**KOMPLEKS OŚWIATOWO – SPORTOWY SKŁADAJĄCY SIĘ Z BUDYNKU SZKOŁY
PODSTAWOWEJ, SALI SPORTOWEJ, DWUODDZIAŁOWEGO PRZEDSZKOLA,
PEŁNEGO ZAPLECZA ŻYWIENIOWEGO WRAZ Z ZAGOSPODAROWANIEM
TERENU NA DZ. NR 1659/4, PRZY UL. ORLIKA W BARANOWIE**

ZAKRES ZMIAN DOTYCZĄCY PRZEPROJEKTOWANIA DACHU

BŁĘDY WYKONAWCZE I PROPOZYCJA NAPRAWY

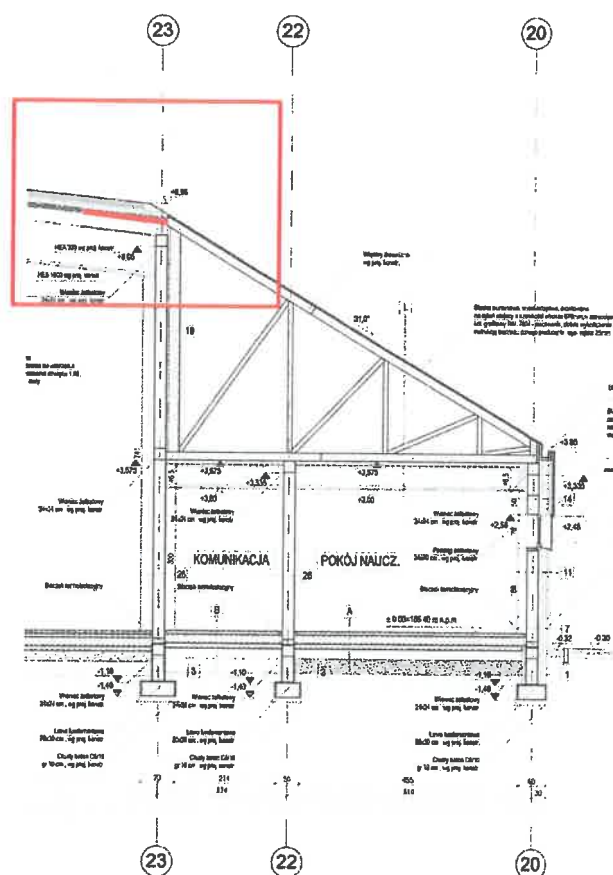
- NIEPRAWIDŁOWE POSADOWIENIE KONSTRUKCJI STALOWEJ NA STYKU Z KONSTRUKCJĄ DREWNIANĄ W OSI 22

- NIEPRAWIDŁOWE POSADOWIENIE KONSTRUKCJI STALOWEJ NA STYKU KONSTRUKCJĄ DREWNIANĄ W OSI 22
- należy rozebrać górny pas więźarów na styku konstrukcji stalowej i drewnianej w osi 22 (na odcinku 6,5m)

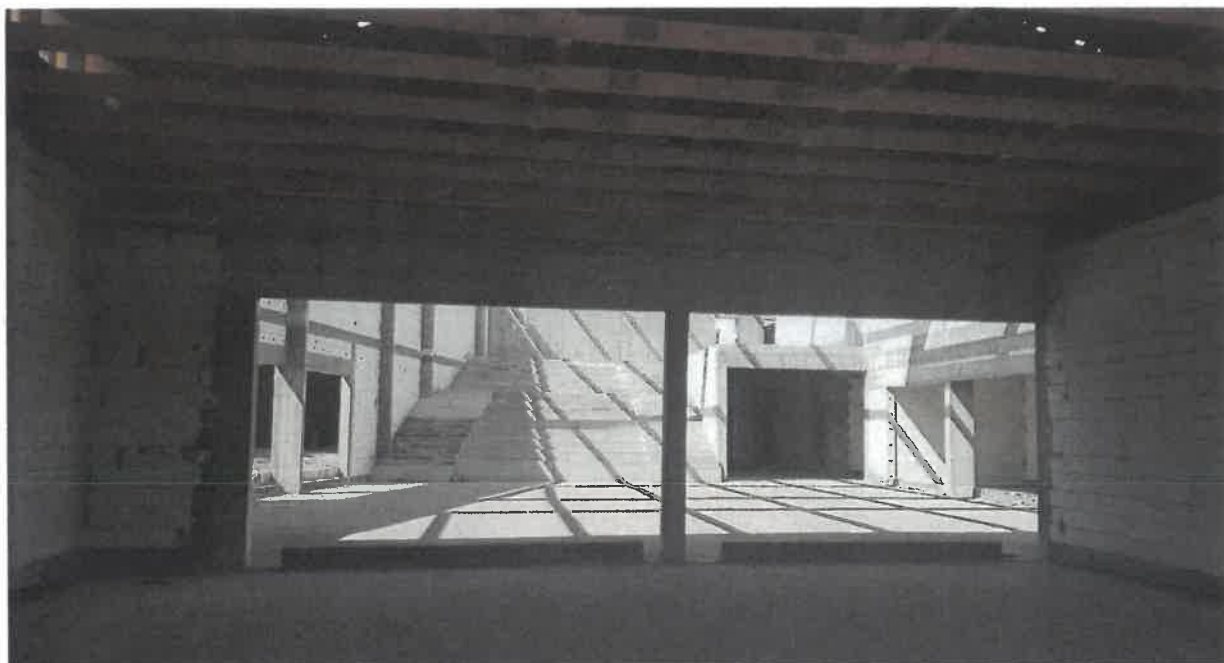
- NIEPRAWIDŁOWE WYSUIĘCIE
BLACHY TRAPEZOWEJ W OSI 23

- NIEPRAWIDŁOWE WYSUIĘCIE BLACHY TRAPEZOWEJ W OSI 23
- należy podciąć blachę trapezową aby była możliwość zaizolowania wełną mineralną

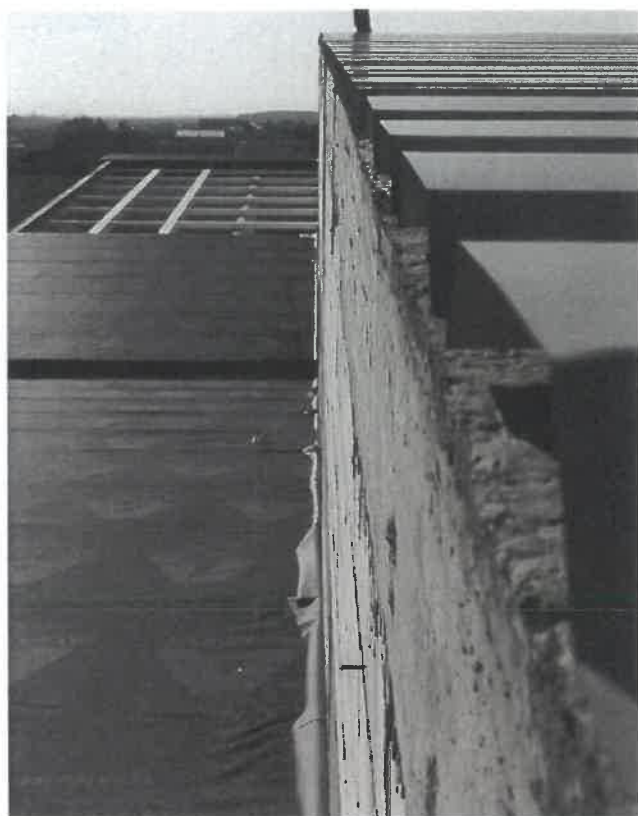
- BRAK WYDŁUŻENIA BLACHY TRAPEZOWEJ KONSTRUKCYJNEJ NA DACHU HALI SPORTOWEJ POZA OBRYŚ SZCZYTOWYCH ŚCIAN ZEWNĘTRZNYCH

- BRAK WYDŁUŻENIA BLACHY TRAPEZOWEJ KONSTRUKCYJNEJ NA DACHU HALI SPORTOWEJ POZA OBRYŚ SZCZYTOWYCH ŚCIAN ZEWNĘTRZNYCH
- należy uzupełnić wydłużenia blachy trapezowej poza lico muru

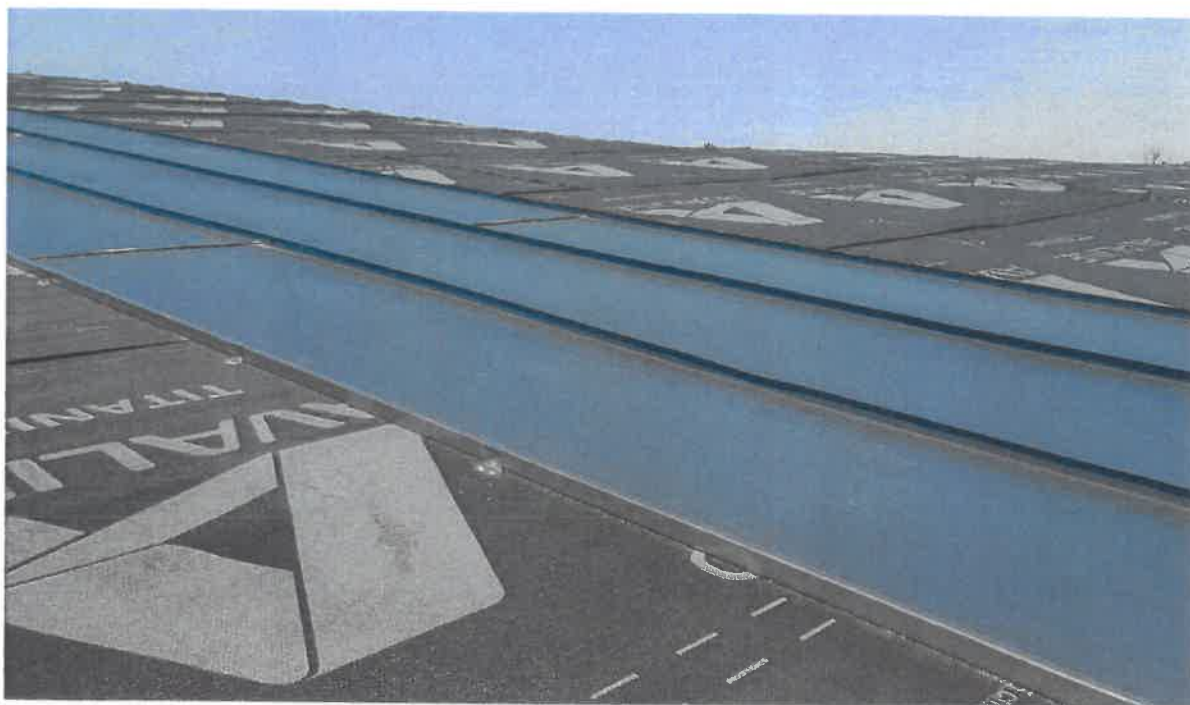
- POKRYCIE MEMBRANĄ POWIERZCHNI DESKOWANYCH WYKONANE NIEZGODNIE Z ZALECENIAMI PRODUCENTA

- POKRYCIE MEMBRANĄ POWIERZCHNI DESKOWANYCH WYKONANE NIEZGODNIE Z ZALECENIAMI PRODUCENTA

- POKRYCIE MEMBRANĄ POWIERZCHNI DESKOWANYCH WYKONANE NIEZGODNIE Z ZALECENIAMI PRODUCENTA

- POKRYCIE MEMBRANĄ POWIERZCHNI DESKOWANYCH WYKONANE NIEZGODNIE Z ZALECENIAMI PRODUCENTA
- należy zdemontować pozostałości po membranie dachowej
